Uttale - Detaljregulering - akvakulturområde ved Toska sør - Radøy kommune

RADØY, TOSKA SØR – DETALJREGULERING FOR AKVAKULTUROMRÅDE

Uttale til høyring av detaljreguleringsplan for akvakulturområde Toska S i Alver kommune

Samordna uttale - Offentleg ettersyn - Alver (Radøy) - akvakulturområde Toska sør - detaljregulering

Lingalaks Toska Sør - kart
kommuneplan og våre reg
E-post med skisse av justerte
fortøyingar
Toska Sør_søknad_30-01-2020

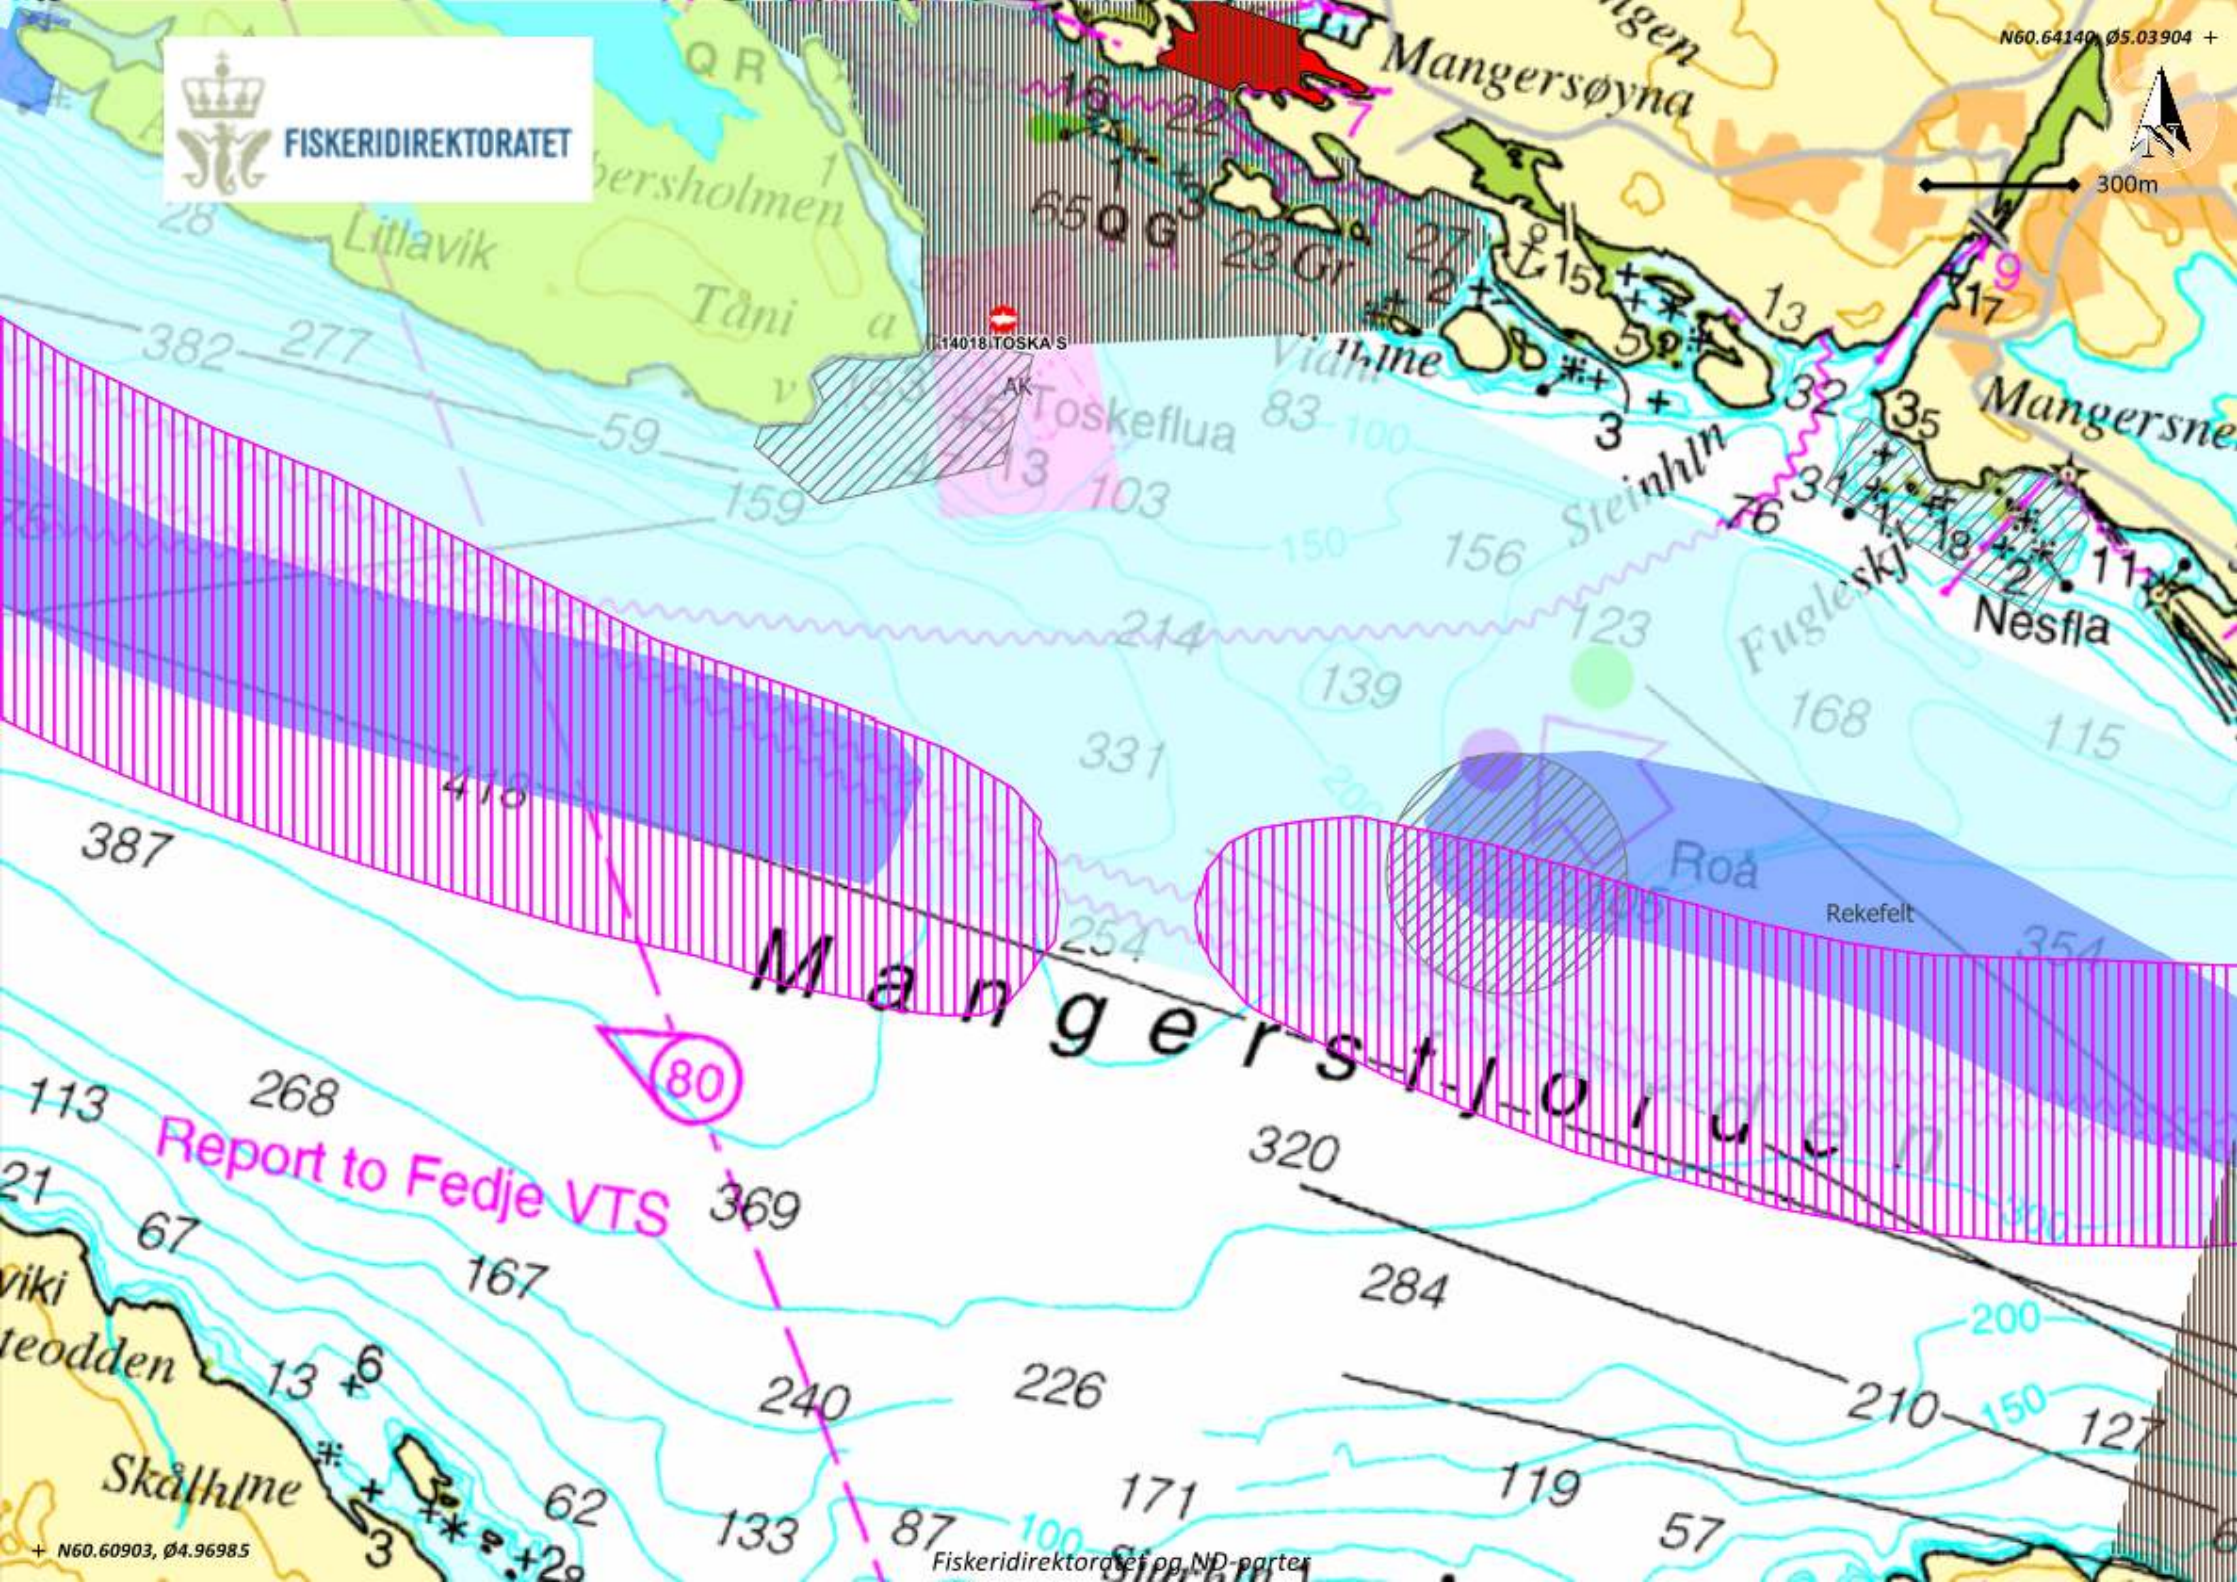
Fiskarlaget Vest har gjort oss og kommunen merksame på at plasseringa av anlegget med fortøyingar i denne reguleringsplanen er justert i forhold til ein avtale som vart gjort mellom fiskarane og Lingalaks AS i 2016. Anlegget er no vridd meir mot vest enn opprinneleg skissert i 2016. Årsaka til denne justeringa var avslag frå Kystverket på den første plasseringa. Fiskeridirektoratet region Vest har vore i dialog med både fiskarlaget, planleggar og innehavar av anlegget. Lingalaks AS har sendt over nye skisser der fortøyingane er trekt ut av område for passive reiskap i våre registreringar i kartet Yggdrasil. Fortøyingliner vil framleis strekke seg inn i rekefeltet. Sjå vedlegg.

Fiskeridirektoratet region Vest meiner det er positivt at Lingalaks AS har kome med nye anleggsskisser, som viser at fortøyingane ikkje strekk seg like langt ut i område for passive reiskap. Dette er likevel ein arealavklaringssak, så vi vel i hovudsak å uttale oss om arealbruken i overflata på noverande stadie. Det vil vere naturleg å kommentere fortøyingar nøyare når det føreligg ein akvakultursøknad.

SØKNADSKART

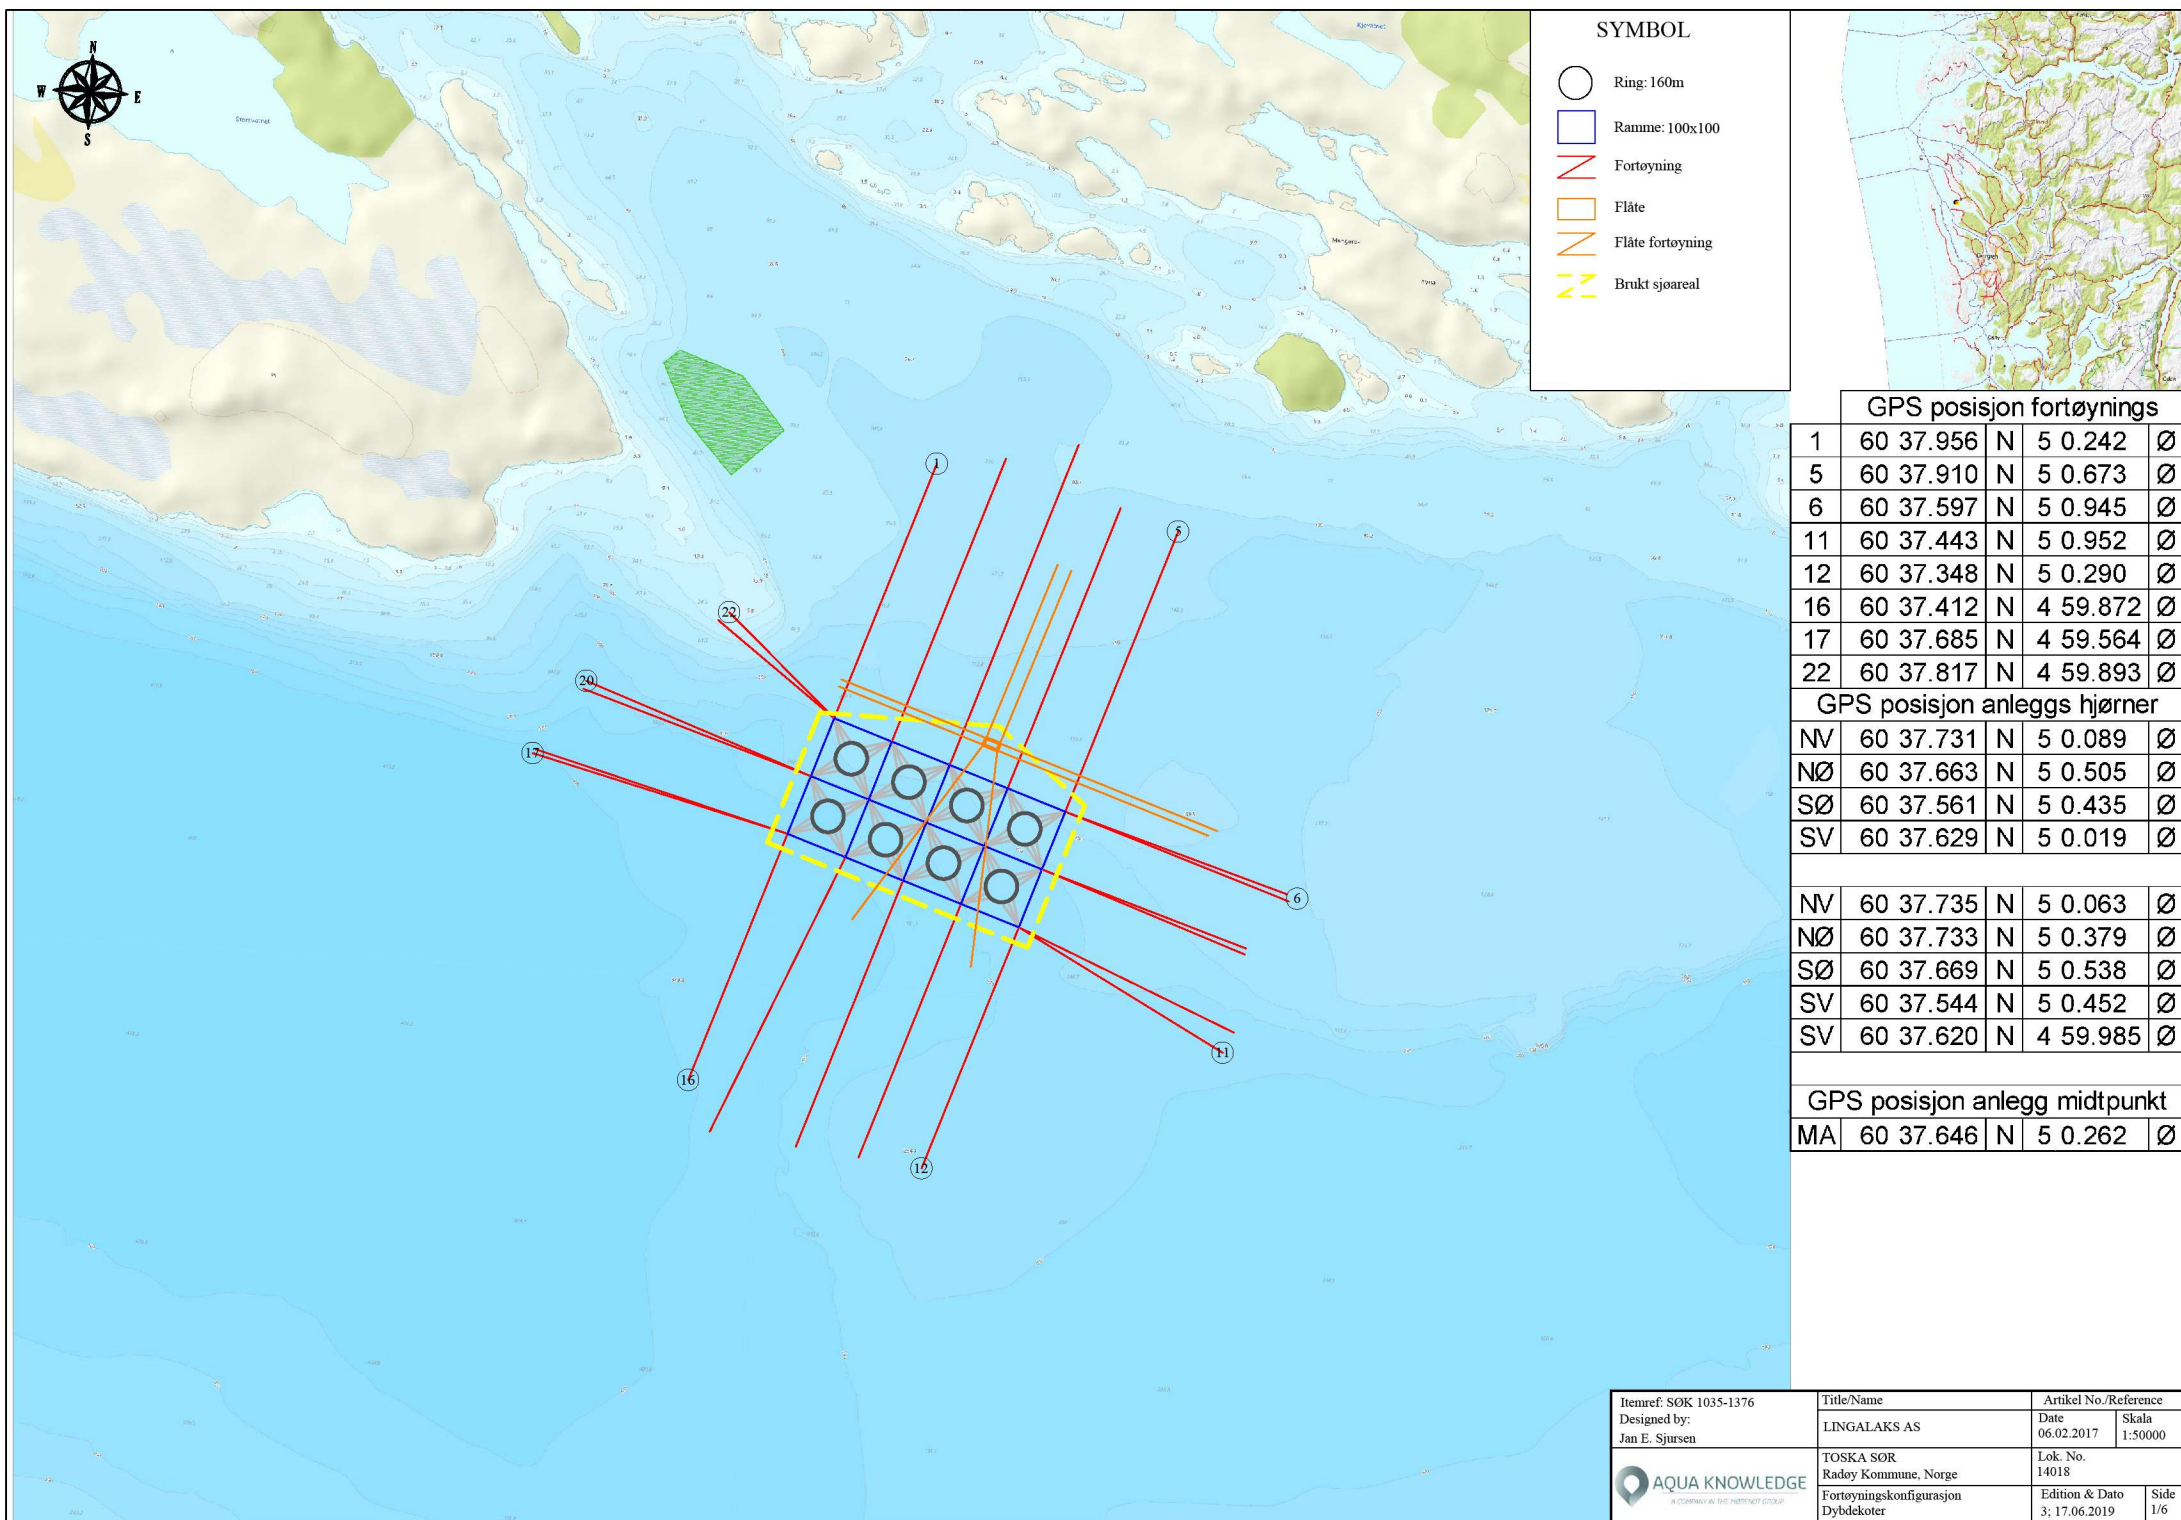
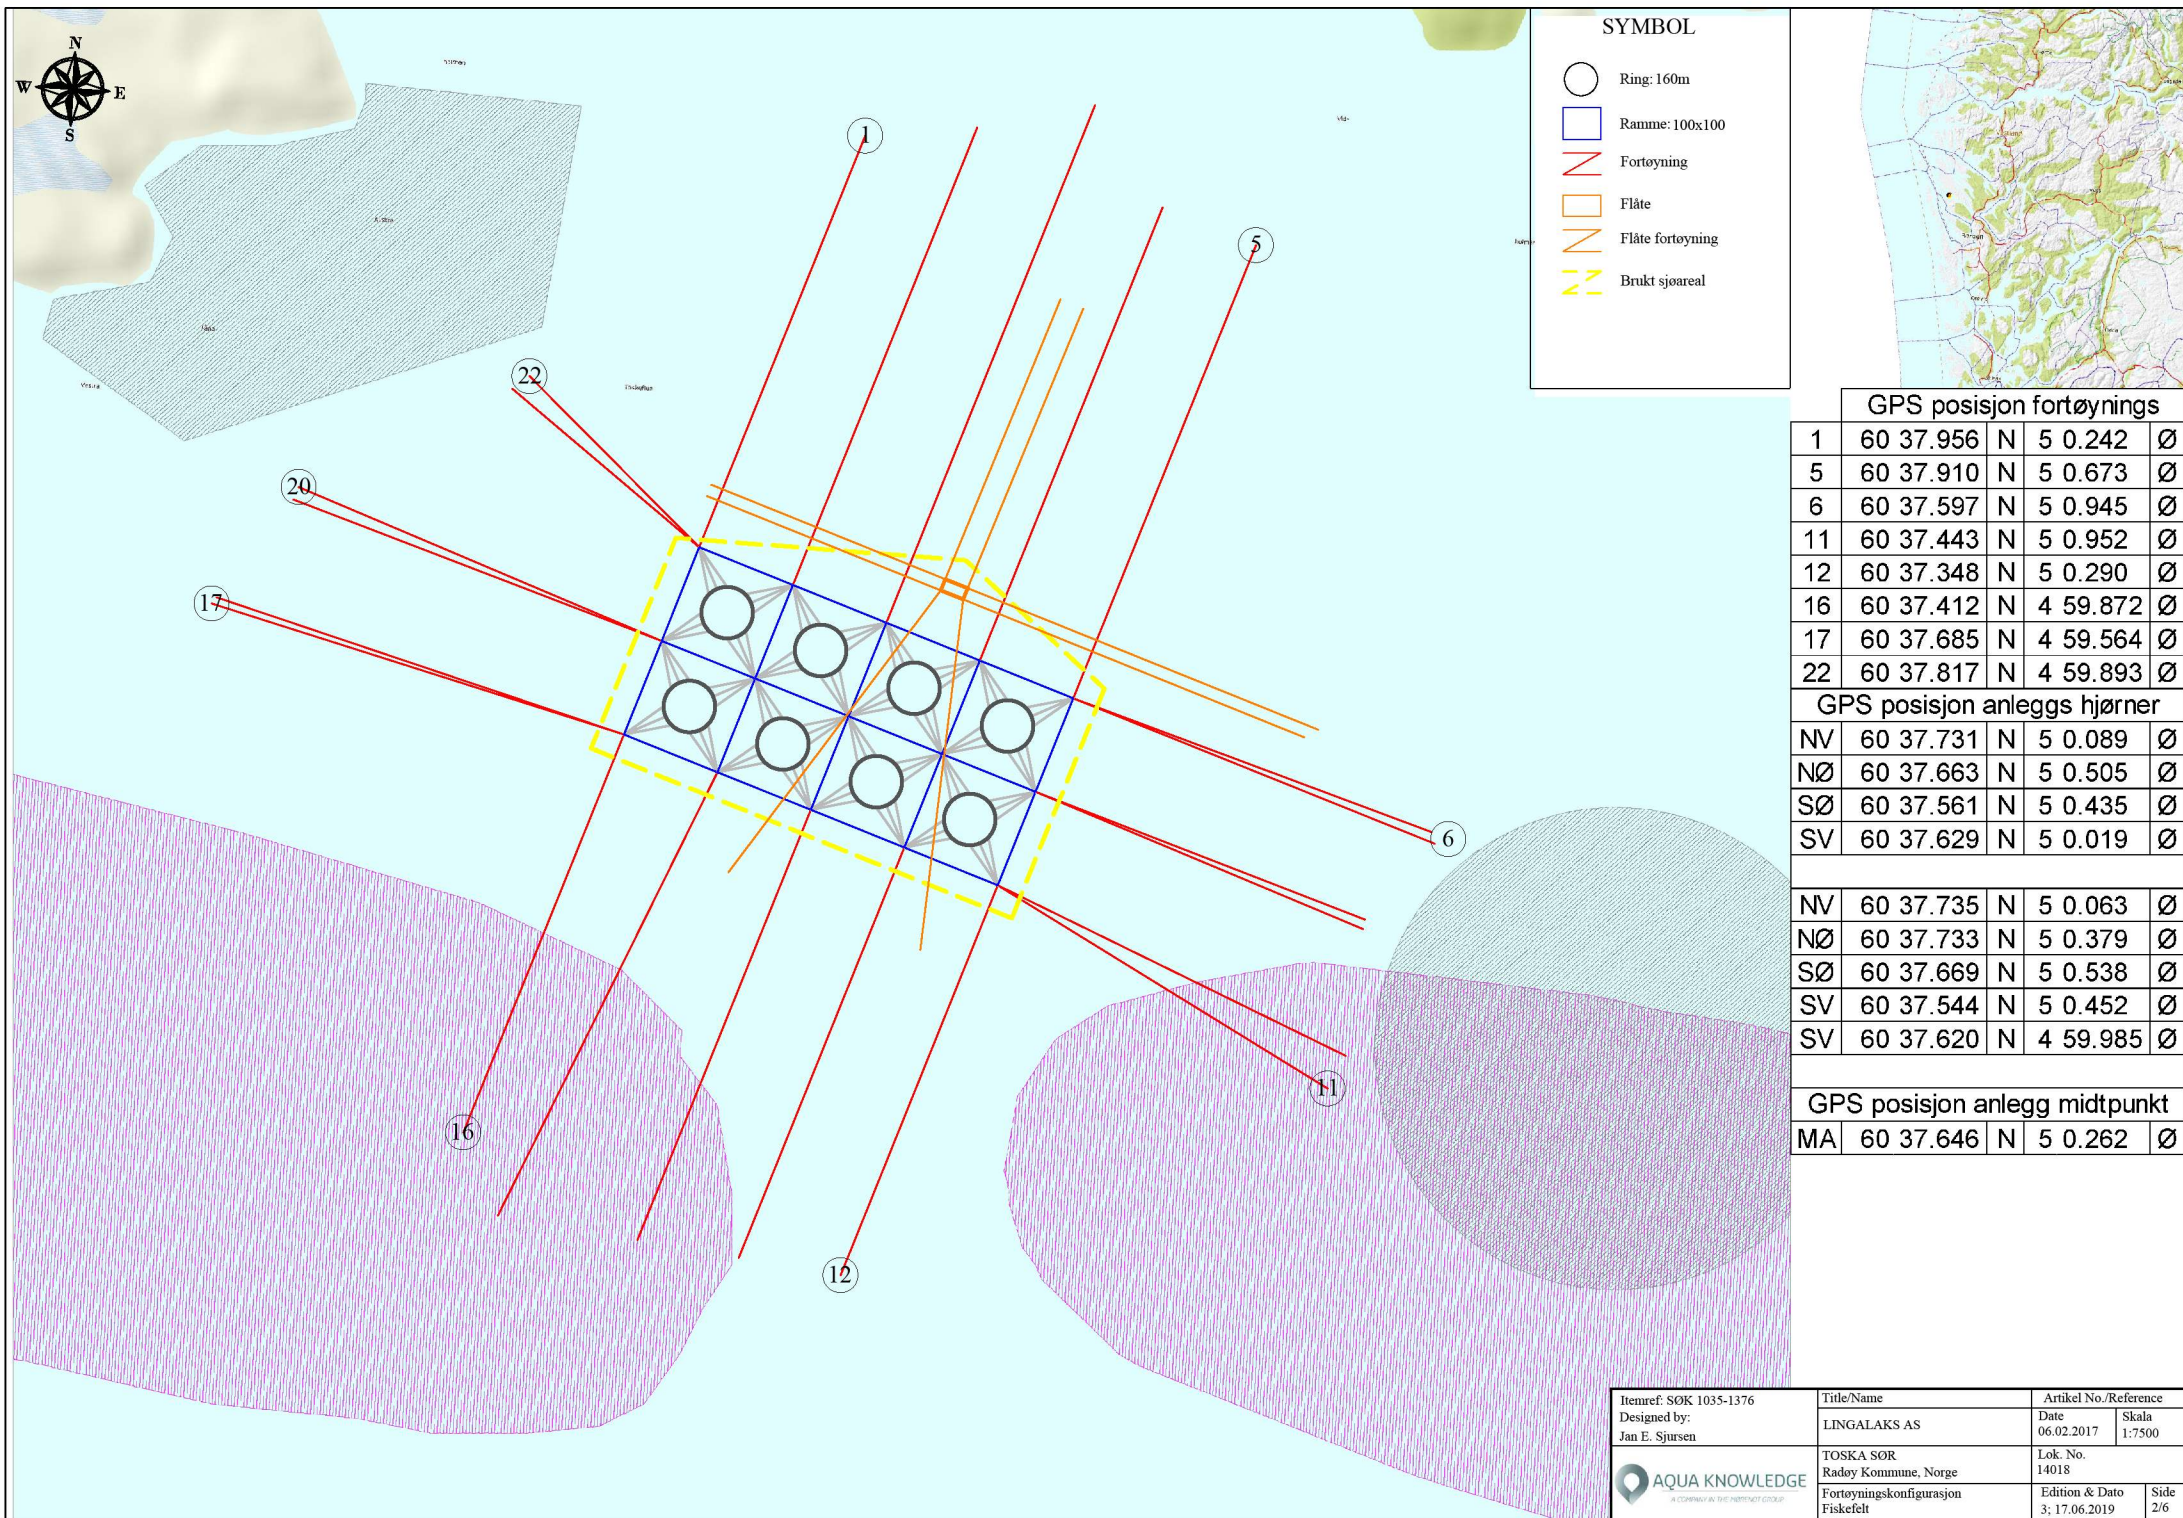
Her har vi endret på fortøyningene slik at vi unngår sirkelen. Vi er her og utenfor fiskeplassene på innsiden av Toskaflua, hvilket vi ikke var i 2016.
